ASUNTO: REQUERIMIENTO DE POSIBLE INCUMPLIMIENTO CONTRATO 440 DE 2022

En mi calidad de supervisor del contrato 440 de 2022, cuyo objeto es *“Adelantar la obra para el montaje de la fase 1 del módulo 7, en la sede Funza del Archivo General de la Nación Jorge Palacios Preciado”* y de acuerdo con una serie de posibles inconsistencias técnicas encontradas en el proyecto antes relacionado, por el ingeniero que estaba realizando la estructuración de la fase 2 del módulo 7, en la Sede Funza del AGN y que posiblemente impactan directamente en la calidad y estabilidad de la obra que ustedes realizaron, realizo traslado por competencia del **“Informe Revisión Técnica Módulo 7. Rad 1-2024-03856”**, teniendo en cuenta, que posiblemente existe vulneración de obligaciones contractuales en el marco del contrato de obra 440 de 2022, para que emita respuesta técnica de fondo a cada una de las inconsistencias encontradas. Para lo cual se otorgan 5 días, transcurrido este tiempo el Archivo General de la Nación, podría tomar la decisión de adelantar un proceso por presunto incumplimiento de las obligaciones contractuales.

1-2024-03856

El presente informe busca presentar una valoración técnica prelim

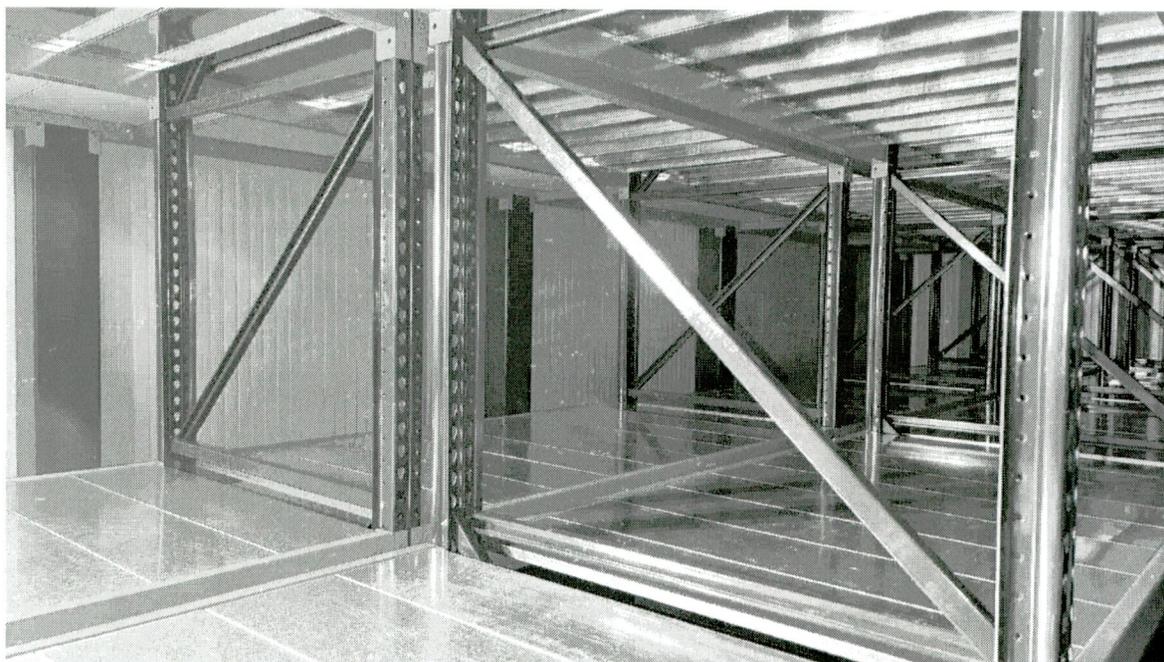
Columnas C2. Corresponde al elemento columna interna de la estantería conformado por 2 tubos cuadrados de dimensiones 90mmx90mmx2,5mm unidos mediante soldadura acorde a las condiciones definidas en el plano estructural del proyecto:

No se encuentra en el expediente contractual observación alguna sobre este particular por parte de la interventoría del contrato.

2. Dado que el proyecto no cuenta con columnas internas (perfiles C2) contractuales y que en su reemplazo se colocaron perfiles con características técnicas que difieren significativamente en forma (compacidad), inercia de sección, material y configuración de ensamblaje considero necesario desmontar las instaladas y posicionar los perfiles contractuales.

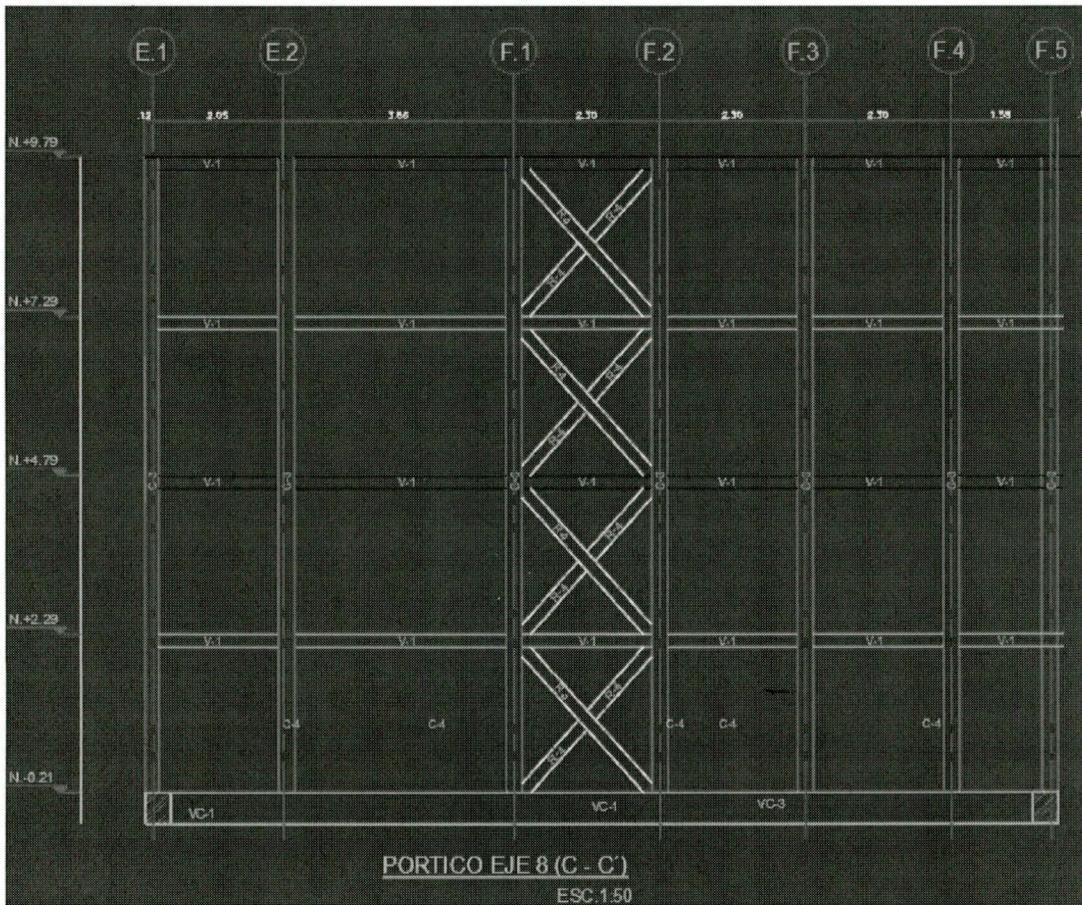
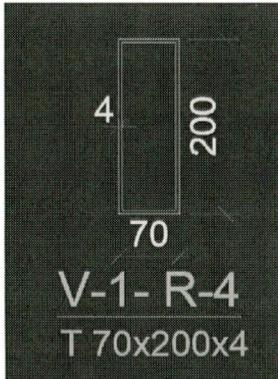
Arriostramiento. Hay 2 referencias de riostras que no se encontraron en la estructura, las R1 y las R4:

Las riostras R4 son perfiles rectangulares de 200mmx70mmx4mm, se encuentran en los planos en los ejes 8 y 12, pero en la implantación del proyecto estas no se encuentran instaladas.

5. Se requiere instalar los elementos estructurales definidos en los planos estructurales del proyecto tal como el sistema de arriostramiento, columnas y vigas a fin de garantizar un adecuado funcionamiento del módulo.
6. Reajustar todo el sistema de ancla de las columnas C1 y C3 a fin de garantizar una adecuada transferencia de cargas del módulo hacia la cimentación.
7. Desmontar la totalidad del módulo de archivo y rearmarlo acorde a las condiciones y especificaciones definidas en el contrato (planos, memorias, especificaciones técnicas).

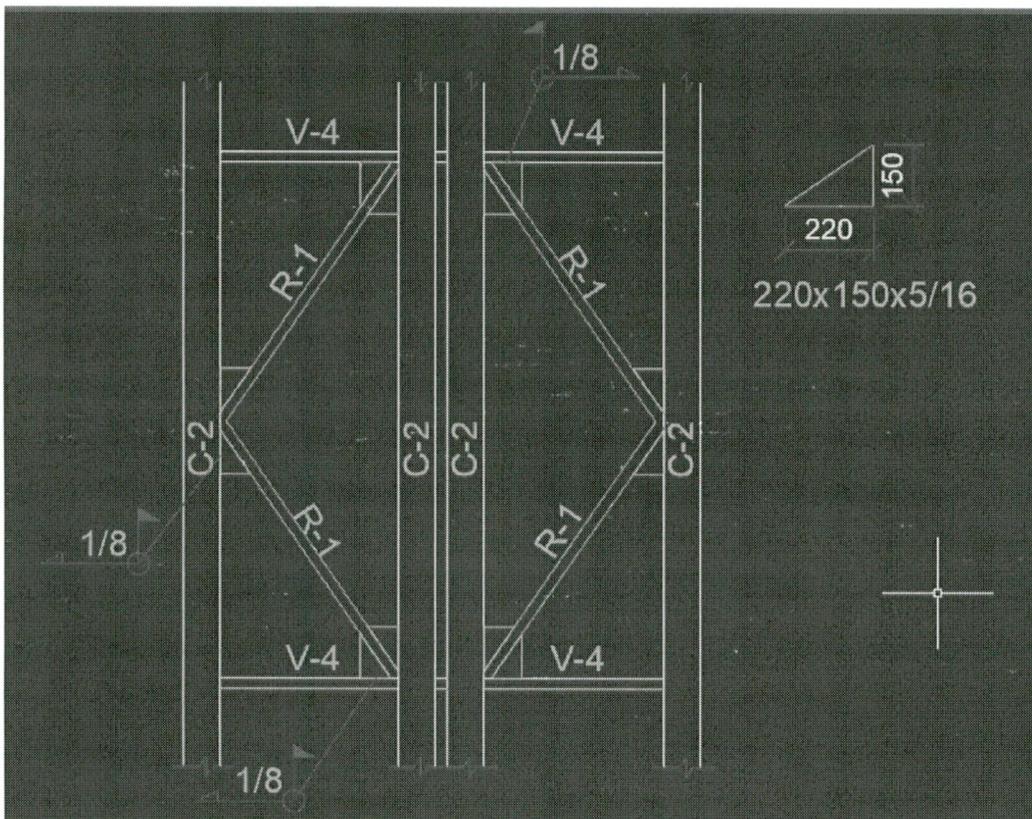
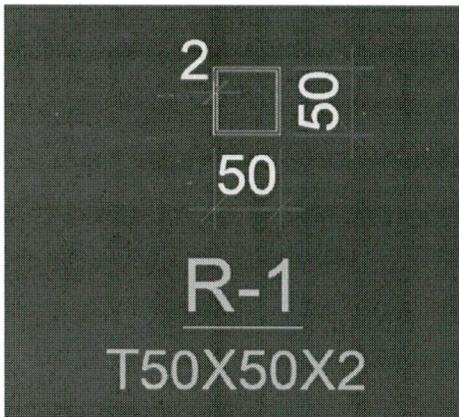
Las riostras R1, corresponden a los arriostamientos entre los perfiles C2, de sección 50mmx50mmx2mm, soldada con cartelas de sección triangular a las C2 y vigas V4. Igual que en el caso de las columnas C2 y R4, no se encontraron estos elementos en la estructura instalada.

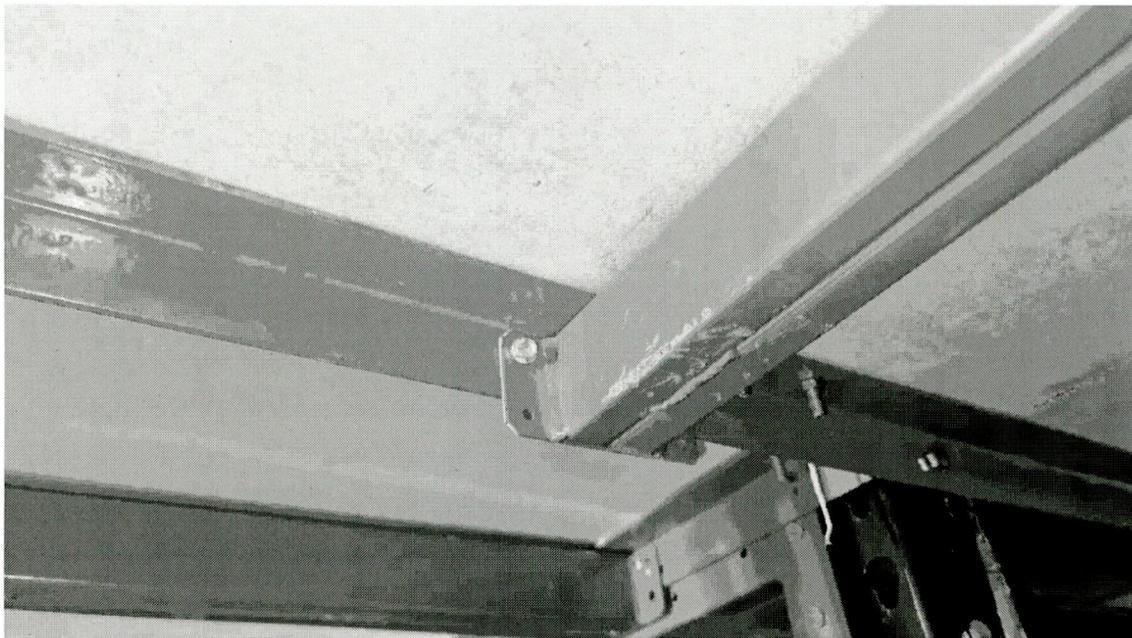
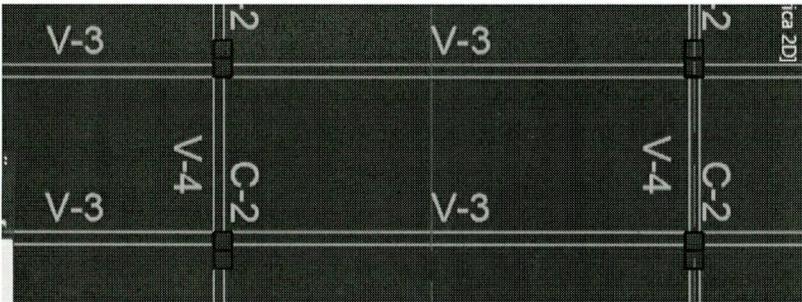
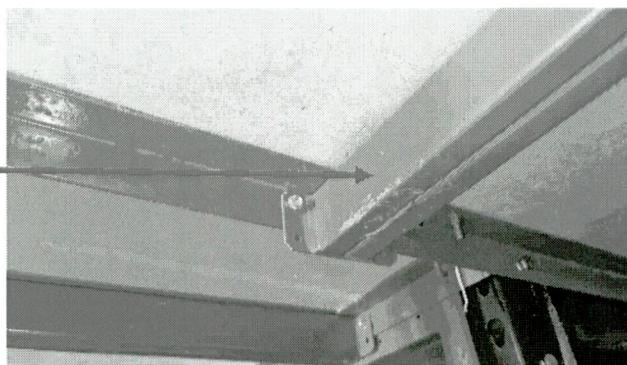
Estructuras de piso: el sistema de soporte para la circulación de carga de archivos y de personas lo conforma un entramado de vigas V1, V3 y V4 ensambladas a las columnas acorde a la definición técnica mostrada en los planos estructurales del proyecto:

Se evidencia que el perfil V4 fue reemplazado por un ángulo, de igual forma fueron reemplazados los perfiles V3 y V1. Del perfil V3 se señala que debía tener una forma especial para facilitar la instalación del piso:

3. Los pisos de circulación instalados no corresponden con la configuración definida por el diseñador estructural del proyecto, reduciendo las secciones de soporte originalmente definidas en el proyecto. Eliminando elementos críticos como lo eran las vigas especificadas V3-V5 que eran las encargadas de recibir la carga de piso y archivo. Por lo tanto, se considera necesario el desmonte de la totalidad de los pisos e instalación de los pisos considerando la perfilera definida en los planos del proyecto.

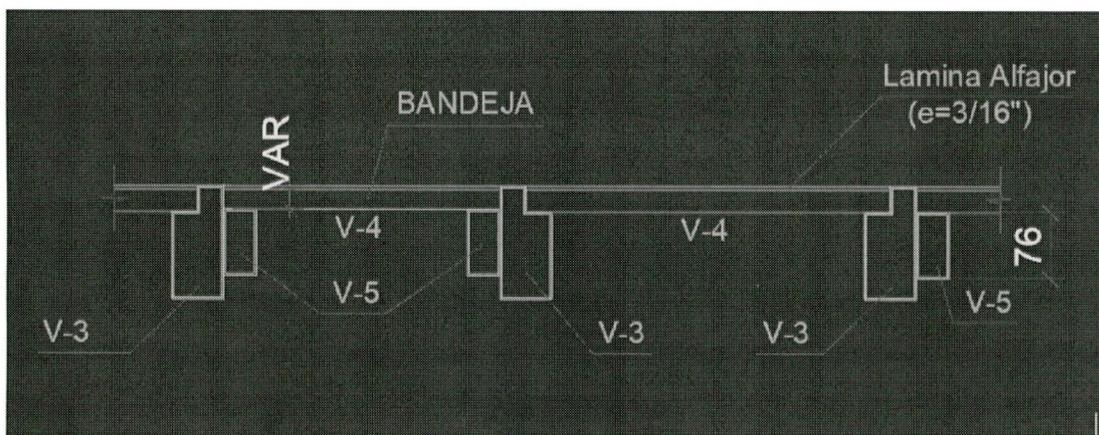
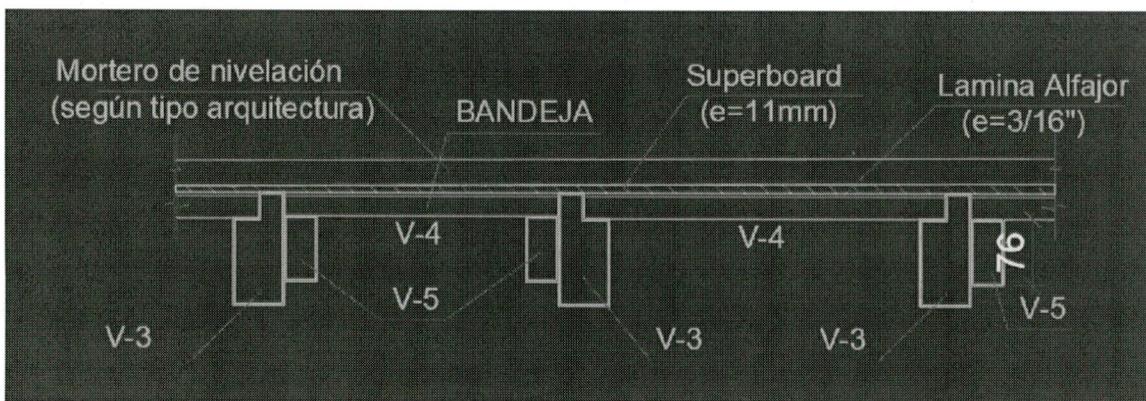
Es decir, la viga V3 tenía una sección destijrada de 30mmx30mm, para dar espacio a la instalación de la viga V4 de 25mmx25mm y quedando 5mm para la instalación de la lámina de alfajor, la cual se soldaba, en vez ello se instaló una configuración de materiales que no concuerda con el diseño del proyecto, como consecuencia de ello se aprecian deformaciones excesivas en la circulación de los diferentes niveles del modulo 7, generando una condición insegura de operación.

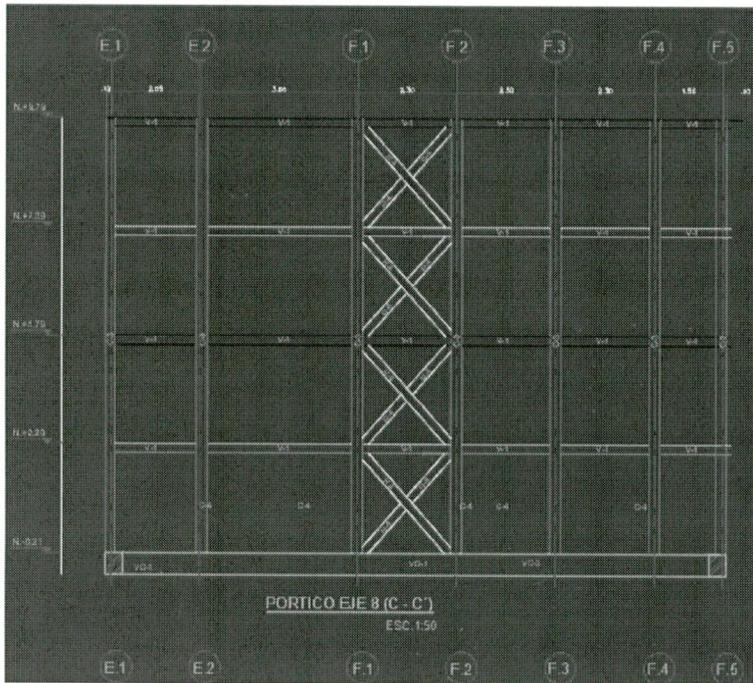
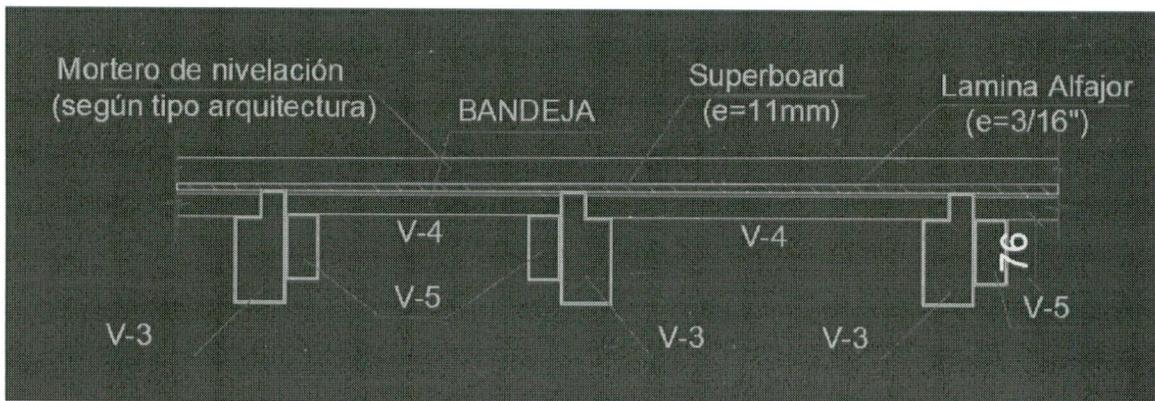
Piso de cubierta. Igual que en el caso de los pisos de circulación no se cumplió con el armado de vigas que permita una adecuada modulación de pisos, no se encontraron las vigas V3, V3 y V5:

Columnas de confinamiento exterior eje E.1. Las columnas de este eje no se elevaron hasta su altura arquitectónica, ver pórtico eje 8 (C-C') ni se instalaron las vigas que cerraban dicho pórtico hacia el módulo 7 (eje E.2)

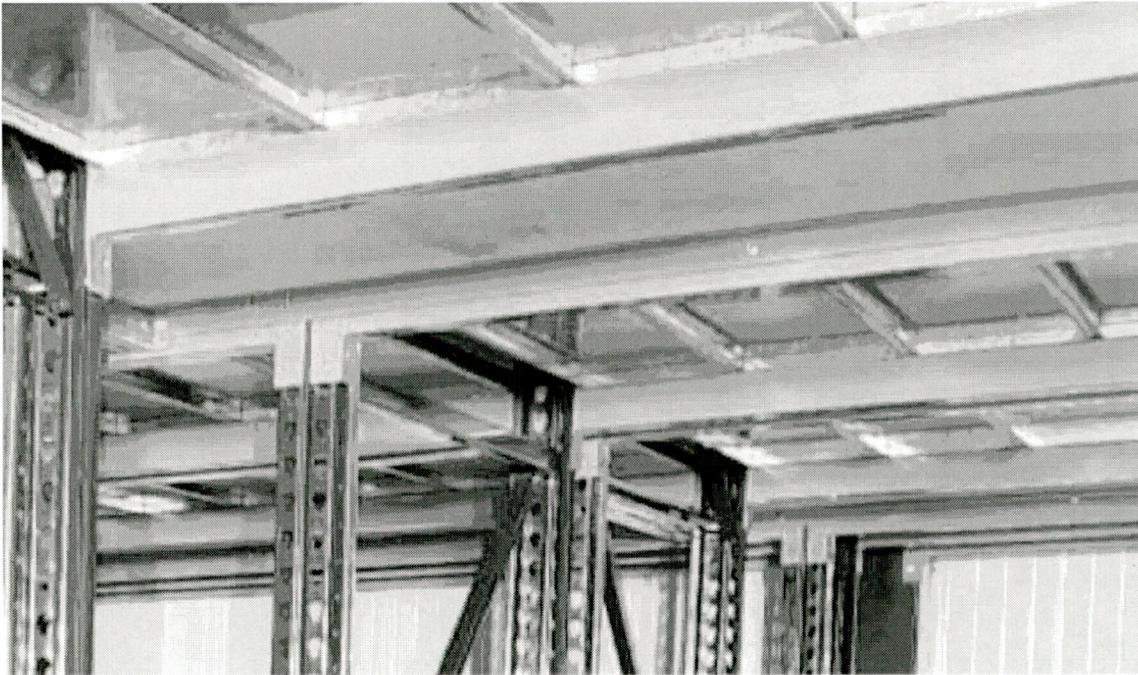
Vigas V5. Acorde al plano estructural las vigas V5 a nivel de piso son las encargadas de soportar las bandejas de archivo

No se encontraron las vigas V5 en el proyecto implementado y por lo tanto no se cumplió la configuración V3-V5 que permitía la instalación de bandejas y piso de archivo, en vez de ello se instaló un perfil de soporte de bandeja (no se encuentra en los planos) y un ángulo para el soporte del piso.

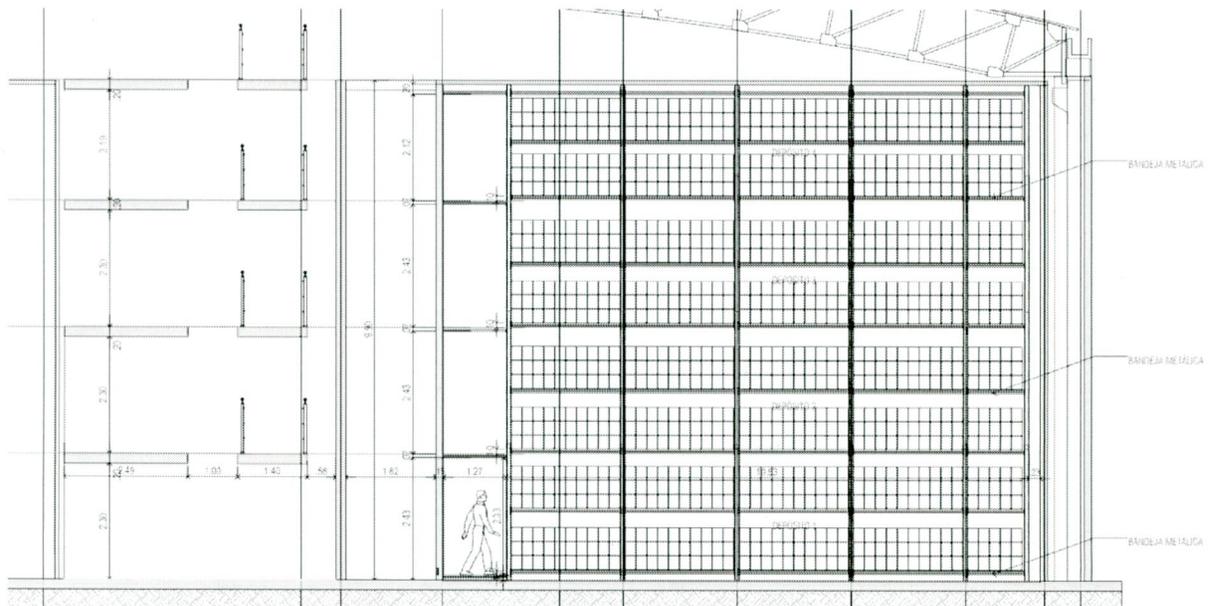
- Los niveles de almacenamiento deberán estar a 10 cm con respecto al nivel del piso.
- El nivel del piso corresponde con el nivel de circulación de la pasarela de circulación que actualmente se encuentra construido, ver plano AGN-ARQ-150720-V16 FN-9, en la imagen inferior se muestra en línea de color **ROJO** la demarcación clara de nivelación elaborada por parte del arquitecto diseñador del proyecto.

4. No se cumplieron los requerimientos de niveles de instalación lo cual afecta directamente la articulación del movimiento de personas de carga de archivo desde y hacia los depósitos del módulo 7.
